原子炉等規制法の規則改正に伴う原子炉設置変更許可申請の概要

内部溢水による管理区域外への漏えい防止対策の概要

中央制御室の居住性を確保するための対策の概要

美浜発電所3号機 中央制御室の居住性確保に関するイメージ図

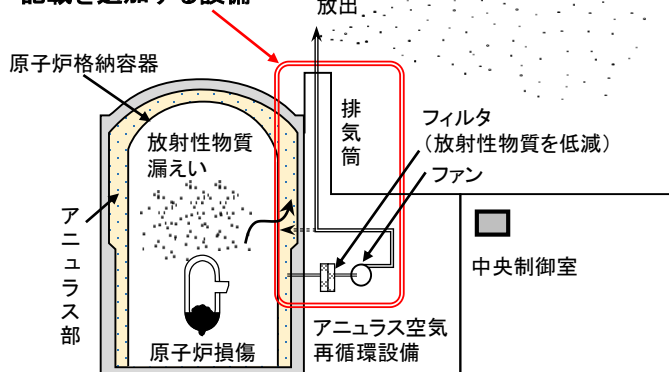
重大事故等時に運転員が中央制御室にとどまるための設備として「原子炉格納容器から漏えいした空気中の放射性物質の濃度を低減する必要がある場合、アニュラス空気再循環設備等を設置すること」が規制要求として追加された。

新規制基準適合性審査において、中央制御室の居住性評価に用いている空気中の放射性物質の濃度は、建設時から設置しているアニュラス空気再循環設備等を考慮した評価となっており、既に機能等に問題がないことが確認されていることから、今回、当該設備を「中央制御室」に係る設備として追加記載した。

記載を追加する設備
